尊敬的客户：

自收到《市功监局总司公厅次丁开展电梯鼓式制制动器安全专项检查治理的通知》。我司高度重视并组织相关人员进行会议探讨。针对《鼓式制制动器

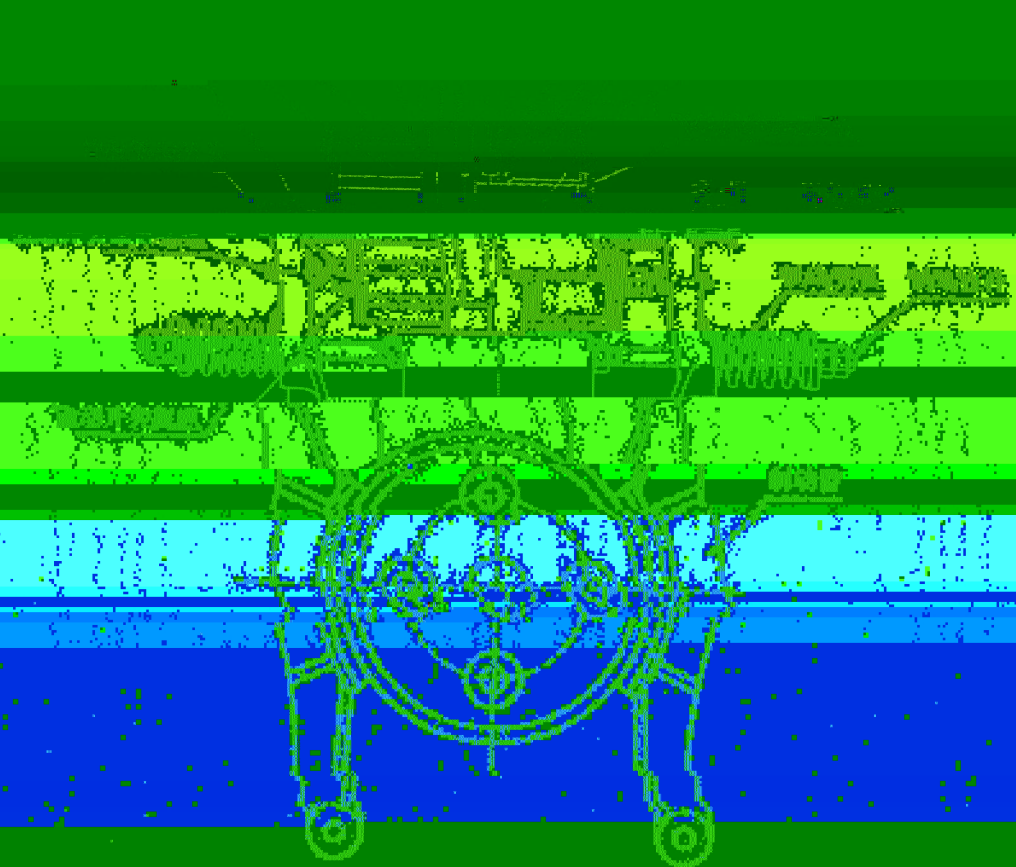
更换鼓式制动器受钢轴是等是磁材料的问题，更换为铜质轴，且增加检测频率

的部分具体机型与YJVF10-T、YJVF10、YJVF10-T、YS30A、YS30A、YJVF30A、  
YJVF180、YS240A、YT245、YT350A、YJVF50A、使用的制动器是南泽减速机自研了部  
件设计应用，制制动器以齿有复位定位装置，松开时和在磁力作用下不产生摆动
